Objet : *Recours administratif (RAPO) suite à la décision soumettant à évaluation environnementale le projet photovoltaïque sur la commune de Montreuil-sur-Loir (département de Maine-et-Loire).*

Référence (étude cas par cas) : 005312/KK P

Soleil du Midi Développement – SDMD – a déposé le 5 septembre 2025 une demande d'examen au cas par cas pour un projet de construction d'une centrale photovoltaïque au sol et ses équipements annexes, d'une puissance de 999 kWc, situé au lieu-dit Chandoiseau, à Montreuil-sur-Loir (49140).

Figure 1 Tracé de raccordement et chemin d'accès au site du projet

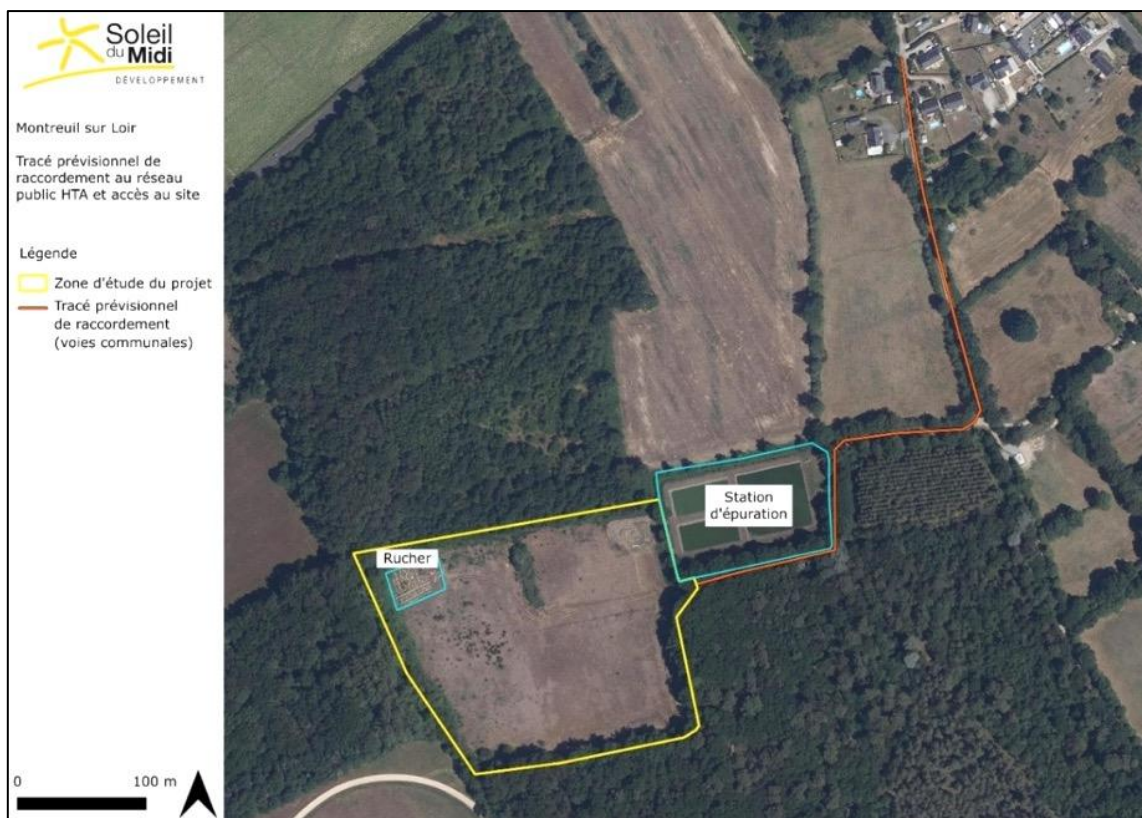
« Concernant les OLD, le pétitionnaire indique qu'il respectera le futur arrêté préfectoral qui prévoit des mesures d'évitement, de réduction et de compensation (ERC) prenant notamment en compte les dates d'intervention, hauteurs de coupe ou encore maintien d'îlots de végétation ; toutefois, le secteur choisi et son tracé de raccordement étant entourés de boisements, les OLD concerneront donc des surfaces boisées importantes et la zone humide alors même qu'aucune prospection naturaliste n'ayant été effectuée par le pétitionnaire sur les boisements, la présence notamment d'espèces protégées potentiellement impactées par les OLD n'est pas écartée ; Conformément aux articles L.411-1 et L.411-2 du code de l'environnement, le porteur de projet est soumis à l'interdiction d'atteinte aux espèces protégées et à leurs habitats ; il lui appartient ainsi d'encadrer la réalisation de son projet afin d'éviter tout impact résiduel sur les espèces protégées et de justifier de l'entier respect des dispositions du code de l'environnement, le cas échéant au travers d'une procédure de demande de dérogation d'atteinte aux espèces »

Comme précisé dans l'arrêté, l'impact des OLD du projet à mettre en place concernent également son raccordement. Le raccordement du projet au réseau Enedis mesure environ 600 m et sera réalisé via une liaison souterraine en accotement du chemin communal d'accès à la station d'épuration communale et au rucher (environ 150 ruches) situé au Nord-ouest du site d'étude.

Contrairement à ce qui avait pu être comptabilisé initialement (OLD de 50m de large le long du tracé de raccordement), et conformément à l'arrêté préfectoral SIDPC n°2025-68 paru récemment, il n'y a pas d'OLD au niveau des réseaux électriques enterrés. Le projet ne générera donc pas d'OLD au niveau de son raccordement.

L'accès au site se faisant par un chemin communal ouvert à la circulation publique, par ailleurs déjà utilisé pour accéder aux équipements cités précédemment, la réalisation du projet de parc solaire n'entraînera aucune OLD supplémentaire par rapport aux obligations actuellement en vigueur, par l'application de l'arrêté préfectoral SIDPC n°2025-68 », au niveau de cette voirie d'accès au site.

Figure 8 : Illustration de l'effet des modules sur l'écoulement des eaux pluviales
(Source : MEDDTL, 2011, Guide de l'étude d'impact pour les installations photovoltaïques au sol)

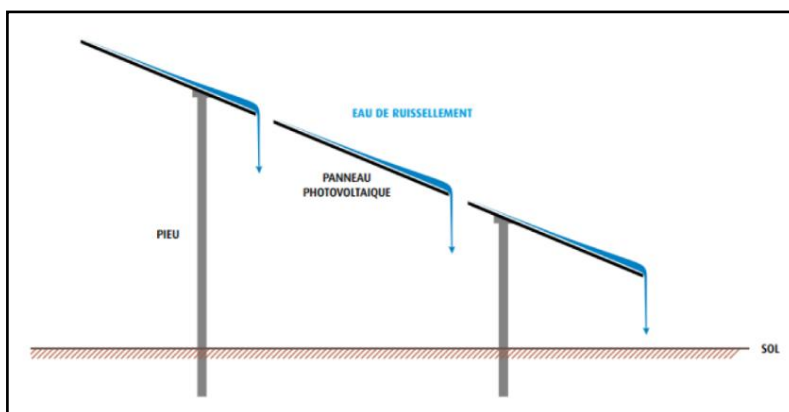
« Concernant l'impact sur le ruissellement et la ressource en eau, l'espacement prévu entre les panneaux permettra un écoulement des eaux pluviales, le recours à des pieux battus limite, d'après le dossier, l'imperméabilisation à moins de 10 m² avec les armoires techniques ; la voirie ne nécessitera aucun aménagement spécifique susceptible d'imperméabiliser le sol ;

Concernant la zone d'alimentation de la zone humide, le pétitionnaire indique qu'aucun effet de drainage n'est attendu en raison des espacements maintenus entre la zone humide et les premières structures du projet (clôture et pieux) ; cependant, aucun élément n'est apporté concernant l'étendue de cette zone d'alimentation ni sur l'impact indirect du projet sur cette alimentation, notamment celui des tranchées internes prévues à l'est de la zone humide ; »

Le porteur de projet doit donc être attentif au fait que l'écoulement des eaux de pluie sur les modules pourrait concentrer l'eau vers le bas des panneaux et provoquer une érosion du sol à l'aplomb de cet écoulement qui en modifierait ensuite son écoulement superficiel. Il est donc important d'éviter ce risque d'érosion et d'assurer une répartition homogène de l'écoulement, autant que possible, des eaux de pluie sur le sol.

Dans le cadre du projet de Montreuil-sur-Loir, l'absence d'érosion du sol et la nécessité d'une répartition homogène des eaux superficielles ont été assurées par le maintien de la même couverture végétale au sol et un espacement minimal entre les modules de 2 cm.

Ces espacements entre modules permettent que les eaux de ruissellement sur les modules ne soient pas concentrées en un seul point de chute linéaire.
